הנדון: ליקויי בניה בעופרה חזה 34 דירה 5 ק. מוצקין חוות דעת מקצועית

חות דעתי

17.3.1. מסתור שירות

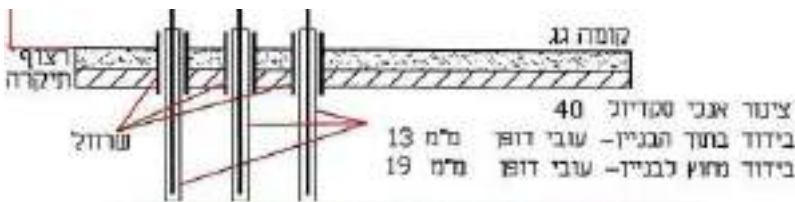
17.3. צנרת עוברים דרך הקיר/תקרה ללא שרולים.

לפי מפרט הכללי לעבודות בנייה סעיף 07014

יש לפרק ולבצע מחדש בתוך שרזולים.

17.4.1. מסתור שירות

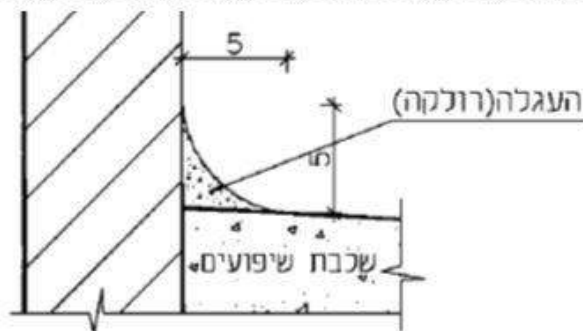
17.4. לא בוצעה הגנה על צנרת מים חמים כנדרש לפי התקן

לפי ת"י 1205.1 (2008)

יש להשלים בידוד.

17.6.1. מסתור שירות

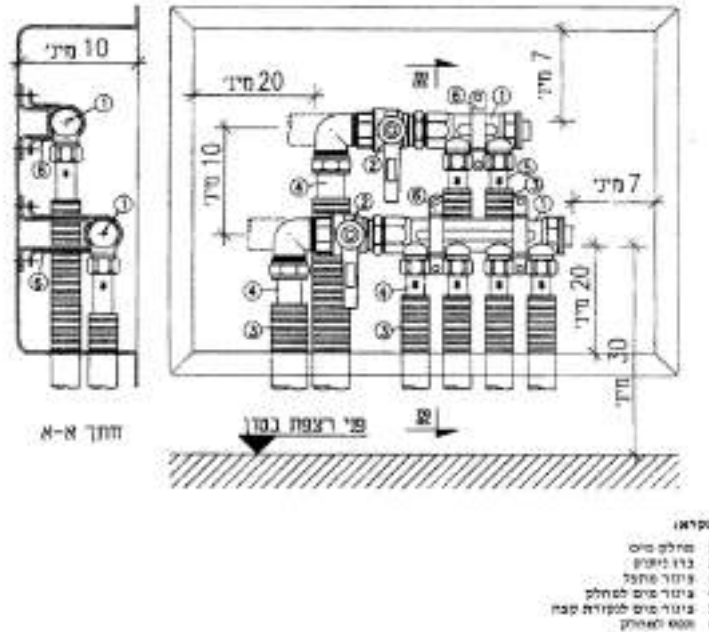
17.6. חסר ארגז למרכזיית מים

יש להרכיב ארגז למרכזיית מים

18.1.1 . חדר רחצה הורים

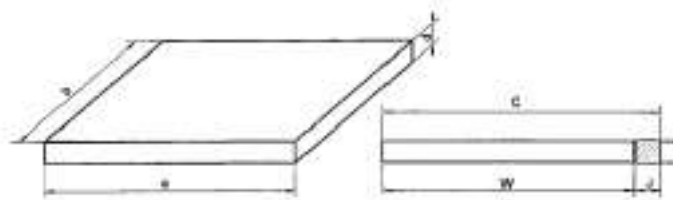
18.1 . לא בוצע כראוי מלט רובה בין האריחים .

הליקוי הנ"ל בניגוד ל: תקן 1205, חלק 3 – סעיף 2.1 לפיו: "מקום המגע בין קביעת שרברבות לבין סביבתה (קיר, רצפה, משטח עבודה, ריהוט) יהיה אטום מים. ת"י 1555 חלק 2 סעיף 5.3.1 ד: "הל"ת (קבועות שרברבות, מחסומים ומלכודים) סעיף 3.12.2 הדורש כי: "המחברים בין אמבט בנוי והכתלים יהיו אטימי מים. פני הכתלים סביב אמבט בנוי יהיו מצופים בחומר חלק, בלתי קורוזי, בלתי סופג ועמיד בפני מים לגובה לא פחות מ-

יש לבצע לפי דרישות התקנים 314, 1555.2
